ANJOU LOIRE TERRITOIRE**URBANISATION DU SECTEUR DE LA
JOLIVETTERIE****COMMUNE DE STE-GEMMES-SUR-LOIRE (49)****NOTE MEMOIRE EN REPONSE A
L'AUTORITE ENVIRONNEMENTALE**
suite à l'avis du 14 avril 2016

DOCUMENT ETABLI PAR	N° OPERATION	DATE	INDICE	PHASE	EHELLE	N° DE PIECE
SAGE ENVIRONNEMENT 4 rue de la Caillardière 49070 Beaucouzé	14-268	Janvier 2017	3	2

La présente note a pour objet d'apporter des compléments d'information sur l'étude d'impact du projet d'urbanisation du secteur de la Jolivetterie sur la commune de Sainte-Gemmes-sur-Loire (Maine-et-Loire), suite aux remarques formulées dans l'avis de l'Autorité Environnementale publié le 14 avril 2016 (voir le document en annexe).

Station 3 nocturne rue du Hutreau (RD312) - Niveau sonore dB(A) – SEPTEMBRE 2016

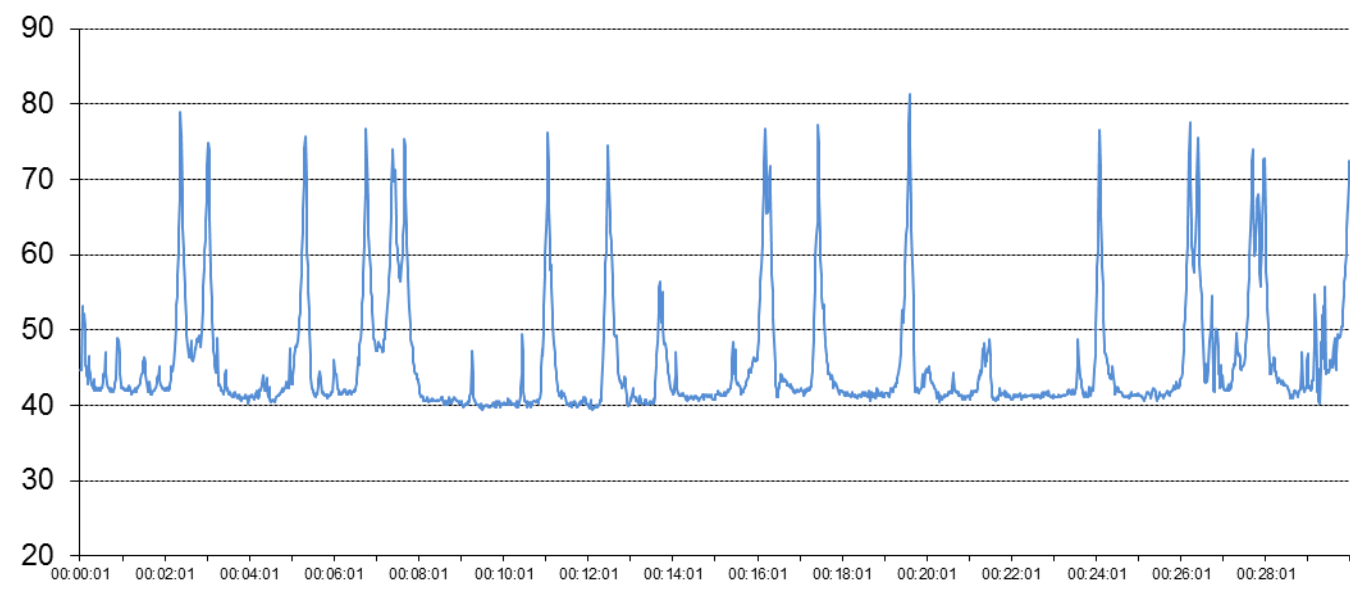
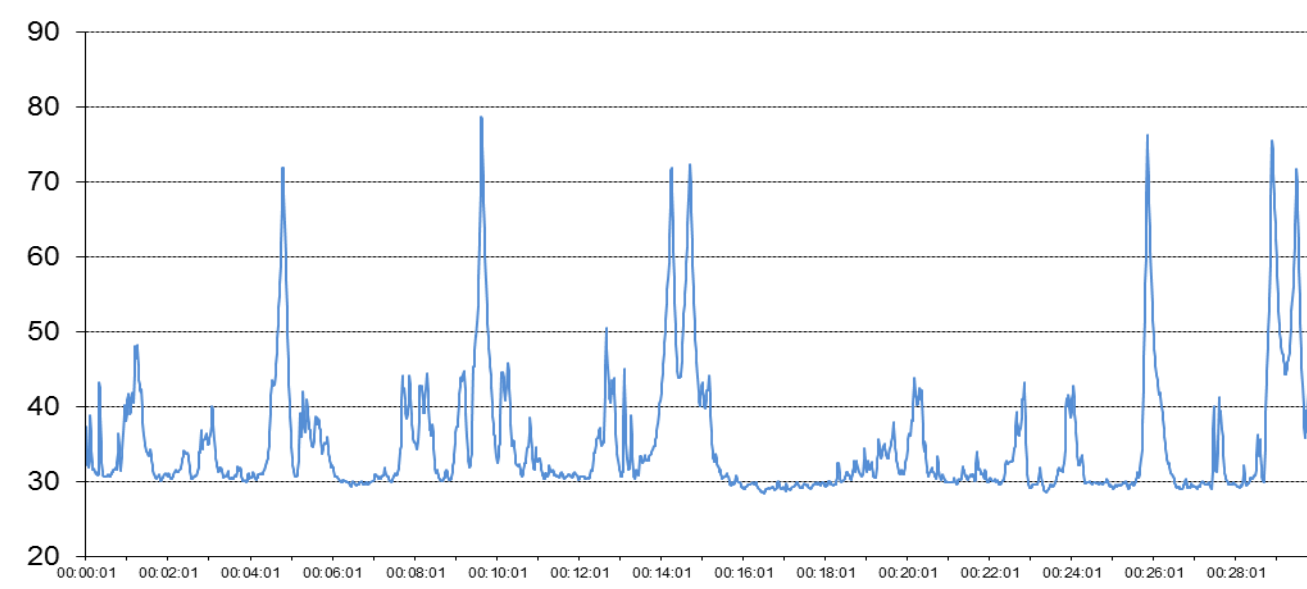
L'étude d'impact indique que l'environnement sonore est donc principalement influencé par les contributions sonores des RD112 et RD 312 et s'appuie sur les résultats des données de trafic de 2015, présentés à la page 186, pour qualifier le contexte sonore. Ce choix mériterait d'être éclairé puisqu'une actualisation de l'étude acoustique de 2012 aurait pu être envisagée pour qualifier plus précisément le contexte sonore, tant pour la période diurne que nocturne.

L'absence d'aération / chauffage sur les serres riveraines induit en 2016 une réduction d'environ 10 dB(A) des niveaux sonores de la station en période nocturne.
